NIEDERSCHRIFT

über die 13. Sitzung des Stadtrates am Mittwoch, 24. Februar 2021

6. Umnutzung ehem. Lager- u. Bürogebäude in "Mehrgenerationen Wohnen"

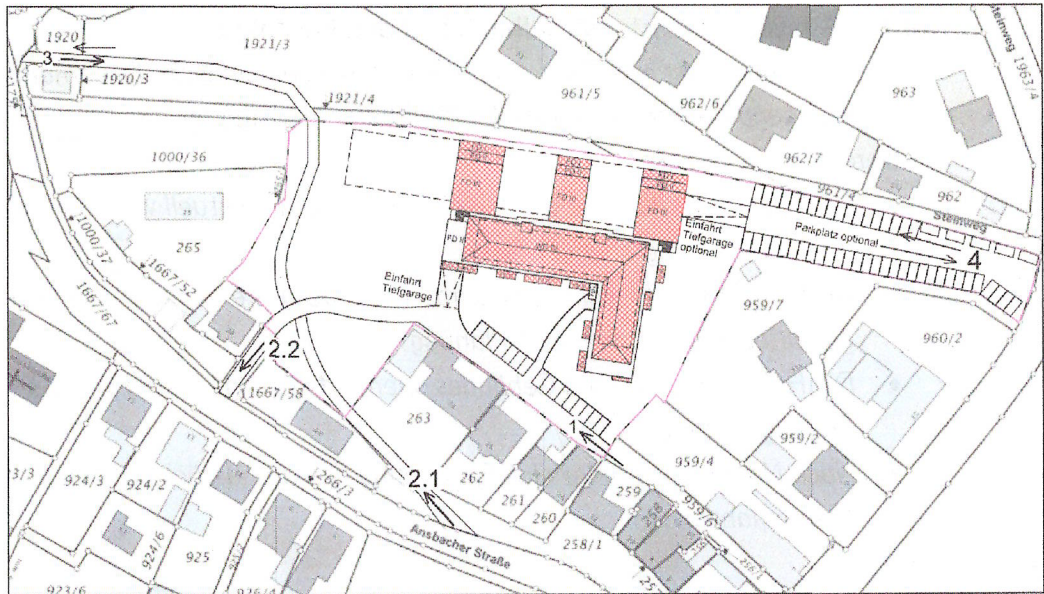
1. Die Zahl der Stellplätze werden entsprechend der aktuell verabschiedeten Stellplatzsatzung nachgewiesen (Stellplatznachweis ist im RIS hinterlegt). Auf die ursprüngliche Planung von Doppelhäusern wird deshalb von Seiten der Firma Kehrberger verzichtet.

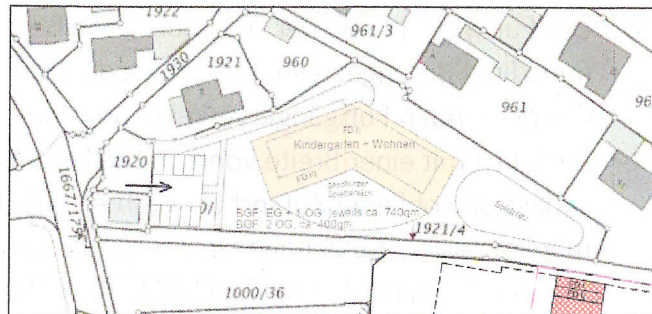
- Verkehrliche Erschließung über Option 1 wie bislang möglich, jedoch Straße eng und Situation im Einmündungsbereich in den Steinweg verkehrsrechtlich für Nutzer schwer verständlich (eigentlich Rechts-vor-Links dort). Für Besucher, Anlieferungen und möglichen gewerblichen Nutzungen ist diese Zu- und Ausfahrmöglichkeit zum Haupteingangsbereich des Bestandgebäudes und für etwaige Neubauten im westlichen Grundstücksbereich jedoch erforderlich

- Erschließungsoption 4 möglich. Es muss jedoch geprüft werden, ob zweispuriger Verkehr in Kombination mit den Außenstellplätzen möglich ist. Sichtachse im Kreuzungsbereich muss in Hinsicht auf Schrägparkplätzen überprüft werden, jedoch

Linksabbieger voraussichtlich nur mit geringer Häufigkeit zu erwarten. Allerdings erfordert Erschließungsoption 4 den Wegfall der geplanten 4 Doppelhaushälften

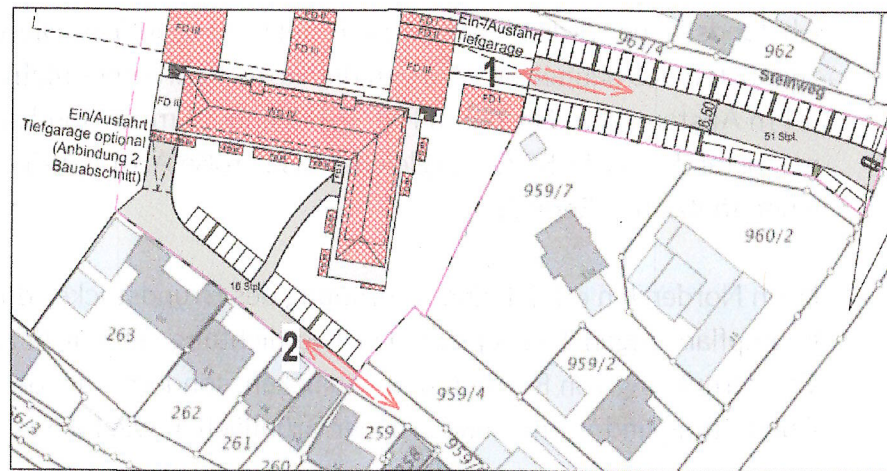
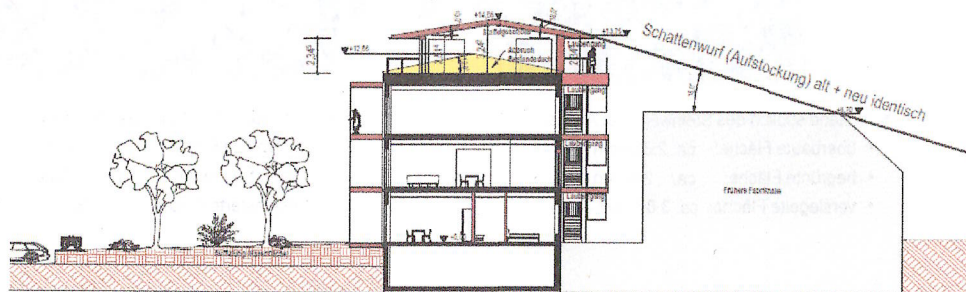
- Die Straße 2.2 (Flst. 258/1) ist keine Privatstraße, sondern gehört der Stadt Herrieden.
- Die Sicht kann an der Stelle durch folgende Maßnahmen verbessert werden (Rücksprache mit Willi Heller und Anregungen aus der Steuerungsgruppe Verkehr, die sich unabhängig vom Kehrberger-Projekt in der vergangenen Woche u.a. mit der Ansbacher Straße beschäftigt hat):

- Da sich eine KiTa in der Ansbacher Straße befindet und es mittlerweile zulässig ist, dass temporäre 30er-Zonen bis zu 300 Meter im Umgriff von KiTa's ausgewiesen werden dürfen, kann auf Höhe der Einmündung von 2.2 durch Tempo 30 das erforderliche Sichtdreieck reduziert werden.

- 258/1 ist mit einer Breite von 5 m breit genug für Begegnungsverkehr, sodass sowohl eine Zufahrt als auch Ausfahrt ins Parkhaus von dieser Seite möglich wäre. Der genaue Grenzverlauf war bei der Ortsbegehung nicht ersichtlich, da Heckenbewuchs aktuell die Straße schmälert.

- Ermöglicht man eine Erschließung über 258/1, kann der Steinweg entlastet werden.
- Zur Entlastung des Steinwegs während der Stoßzeiten – auch unabhängig vom Kehrberger-Projekt – sollte über die Aktion „Bannmeile für Elterntaxis“ nachgedacht werden, die viele Kommunen bereits umsetzen. Mehr Informationen zu dieser Aktion unter: <https://www.antenne.de/experten-tipps/verkehr-und-mobilitaet/gefaehrliches-verkehrschaos-das-tun-bayerns-schulen-gegen-elterntaxis>

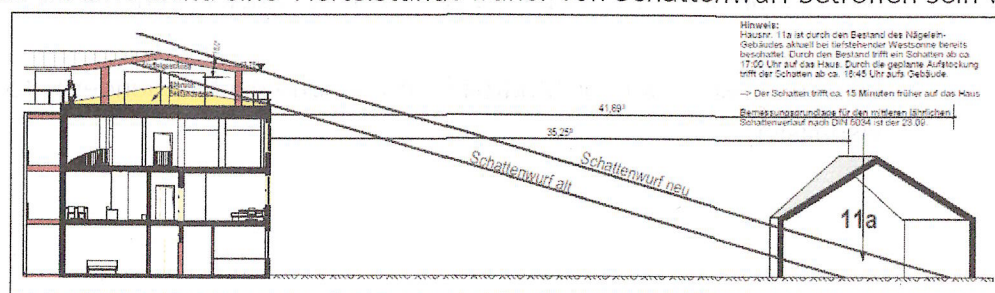
3. Die Höhe des geplanten Gebäudes orientiert sich am Bestand (ggf. Verzicht auf Staffelgeschoss). Dazu wurde die bauliche Gestaltung so geändert, dass die Schattensituation nach Norden hin der Situation vor Abriss des Bestandsgebäudes entspricht.

Für die Nachbarn im Osten ergibt sich nur im Hochsommer die Situation, dass das Haus 11a am Abend eine Viertelstunde früher von Schattenwurf betroffen sein wird.

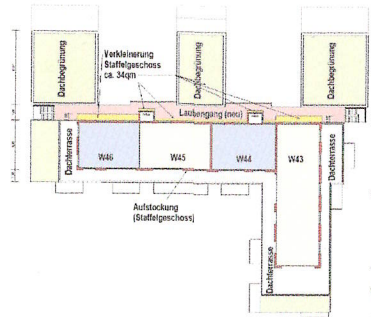
<p><i>„Damit sind wir nicht einverstanden.“</i></p>	<p>Die ursprüngliche Planung auf dieser Fläche sah zwei Doppelhäuser vor mit Zufahrt über den öffentlichen Steinweg. Dies wurde von den angrenzenden Nachbarn nicht gewünscht! Um diesem Einwand Rechnung zu tragen, kehren die Planungen nun auf die ursprüngliche Nutzung dieser Fläche aus dem bisherigen Bestand und die ehemalige Nutzung zurück.</p>
<p><i>„Bei der Videokonferenz wurde der Bau von Penthouser abgelehnt und die Höhe der abgerissenen Fabrikhalle als Höchstmaß festgelegt.“</i></p>	<p>Die Darstellung ist so nicht korrekt: Richtig ist, dass das Penthouse von den Anwohnern abgelehnt wurde. Die Höhe der abgerissenen Fabrikhalle wurde vom Bauausschuss jedoch nicht als Höchstmaß festgelegt, sondern es wurde beschlossen: Die Höhe des geplanten Gebäudes orientiert sich am Bestand (ggf. Verzicht auf Staffelgeschoss). Es war niemals die Rede davon, dass das Bestandsgebäude zurückgebaut werden muss. Das wäre auch aus energetischer Sicht nicht empfehlenswert (graue Energie).</p> <p>Die Planungen des Staffelgeschosses wurden überarbeitet. Im Erweiterungsbau nach Norden wurde</p>

auf ein Staffelgeschoss verzichtet. Das Staffelgeschoss nach Süden wurde zurückgenommen. Das Staffelgeschoss macht nach den Planungsanpassungen (Rückversetzen der Außenwand + Herabsetzen der Dachkonstruktion und Wechsel auf ein geneigtes Dach) insgesamt 35,9% des darunterliegenden 2.OGs aus. Neben der Herabsetzung der Dachkanten wurden bei diesen Planungsanpassungen auf ca. 34 m² Staffelgeschoss verzichtet, da die Außenwände der Aufstockung stellenweise um ca. 1.20m verschoben worden sind.
